Objet : 16.104 – CABRIES

Avis CAUE 13- PPA sur le projet de révision générale du PLU

16.104 CABRIÈS - PLAN GUIDE D'AMÉNAGEMENT DU PITON NORD
NOTE DE SYNTHÈSE DES ADAPTATIONS À PRÉVOIR DANS LE PLU
NOVEMBRE 2016

EXTRAIT DU PROJET DE PLU

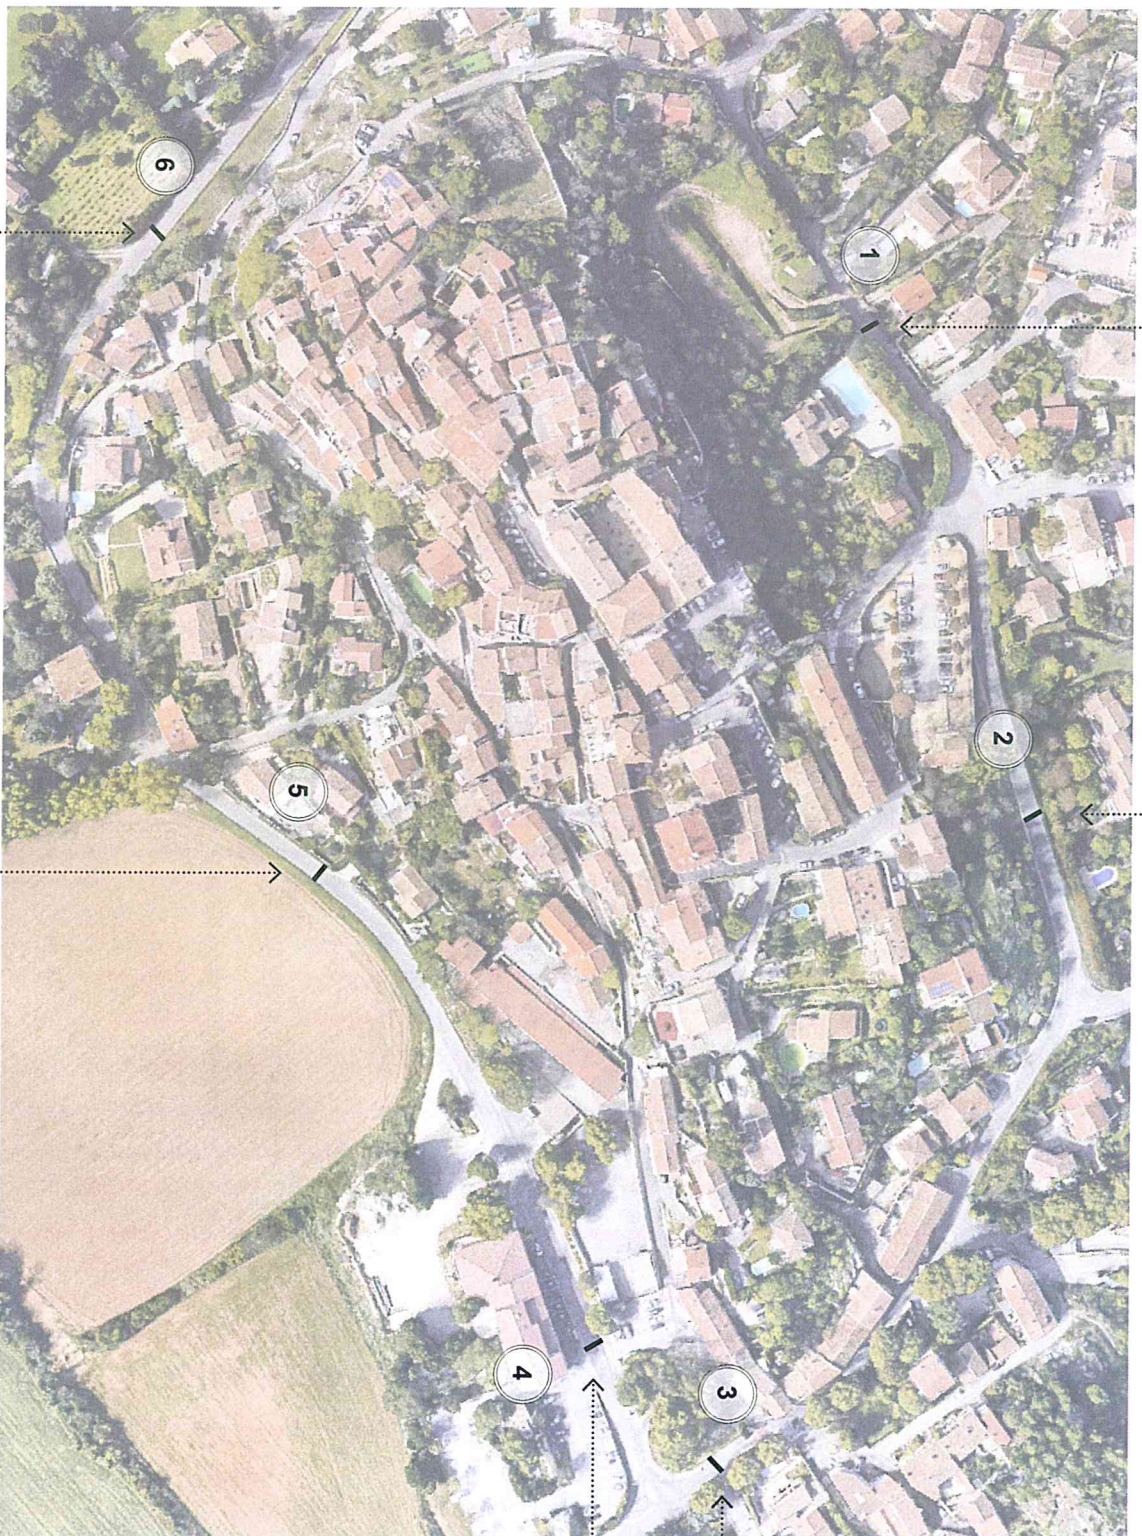
Le règlement du PLU, de son côté, propose d'inclure ce secteur aux zones périurbaines en lui appliquant le zonage UB. En ce qui concerne les prescriptions de morphologie urbaine, le règlement impose ainsi un retrait de 4m vers l'espace public. Cette typologie correspond davantage à des maisons individuelles ou des tissus d'aspect peu urbain.

- Le retrait systématique sur le secteur d'étude ne permet pas d'élaborer un tissu urbain en cohérence avec son environnement immédiat (voir par exemple l'alignement des maisons sur la montée des Marronniers).
- L'étude démontre en outre l'intérêt d'un cadrage urbain de la place des Marronniers, notamment en proposant un rez-de-chaussée d'immeuble occupé par des commerces et services. Le retrait imposé complique fortement cette opportunité.
- La rue de la Baou se caractérise actuellement par la continuité du mur de soutènement. Un alignement de bâtiment, notamment par la présence d'un socle qualitatif intégrant le stationnement, permettrait de préserver cet 'esprit du lieu'.

Il semble ainsi important d'autoriser des bâtiments aussi bien en alignement qu'en retrait sur le secteur de l'étude. Un sous-secteur UB permettrait de répondre à cette adaptation.

GABARIT PROPOSÉ

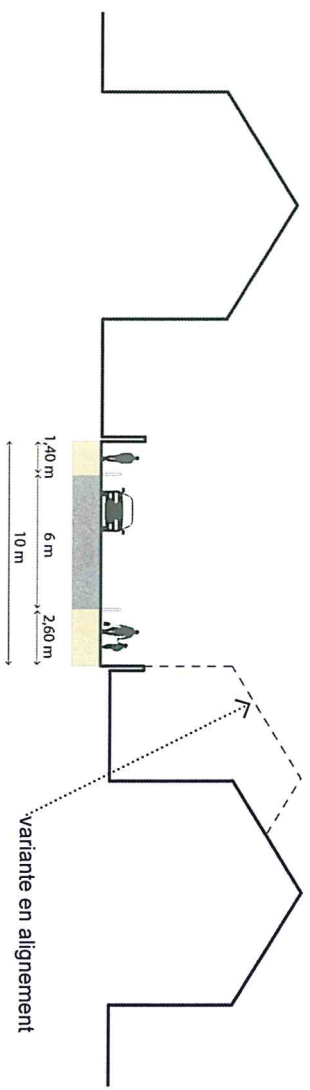
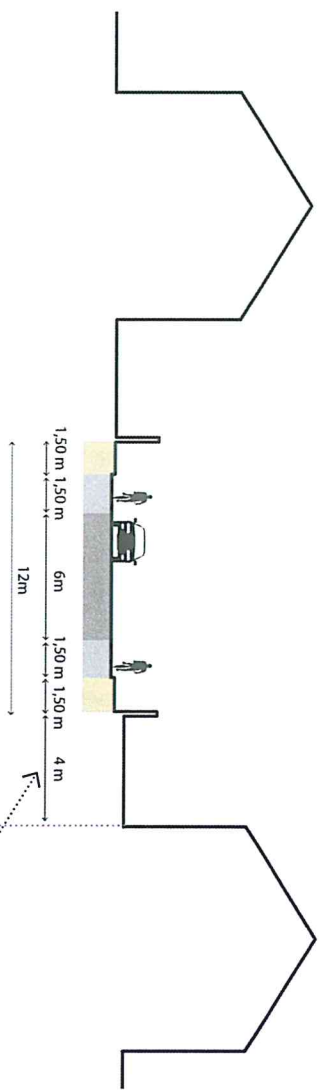
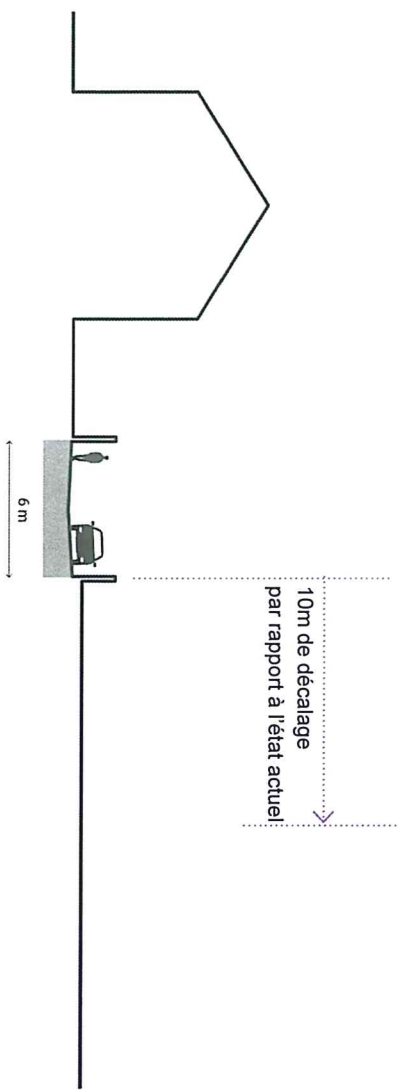
La largeur de la rue de la Baou est actuellement d'environ 6m, ce qui est peu par rapport à l'importance de cette voirie et les flux de transit. L'emplacement réservé n°25 prévoie ainsi un élargissement de la voirie avec un gabarit futur de 12m. Or ce gabarit semble trop important, notamment pour préserver l'échelle et l'aspect villageois du site.

Il semble ainsi possible de réduire la largeur de l'emplacement réservé sur la rue de la Baou à 10m.
